BULLETIN

Reemplazo de la junta de rótula superior

2005-2007 Cadillac STS,
2004-2007 SRX

Conjunto de montaje del resorte y brazo de control superior

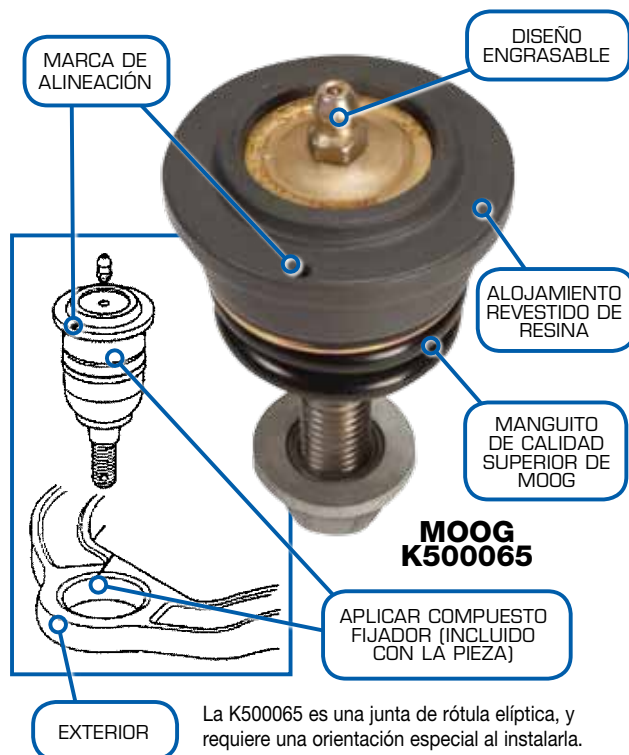
La junta de rótula superior delantera de equipo original está disponible únicamente como parte del conjunto de montaje del resorte y brazo de control superior

Cuando se necesita reemplazar la junta de rótula superior en estos vehículos, no se puede pedir al proveedor la junta de rótula superior de equipo original en forma separada. Sólo está disponible como parte del conjunto completo de montaje del resorte y brazo de control de aluminio.

Junta de rótula superior K500065 de MOOG[®]

La junta de rótula superior K500065 de MOOG se ofrece como componente separado, por lo que para reemplazarla no hay que comprar el conjunto de brazo de control.

El alojamiento revestido de resina de la K500065 de calidad superior de MOOG ayuda a prevenir la corrosión galvánica entre el alojamiento de la junta de rótula y el brazo de control de aluminio. Su diseño reparable y solucionador de problemas permite obtener una vida útil más prolongada.

La K500065 es una junta de rótula elíptica, y requiere una orientación especial al instalarla. Vea el Boletín Solucionador de Problemas (Problem Solver) 217028-R. No deje de consultar la hoja de instrucciones que se incluye con la pieza.
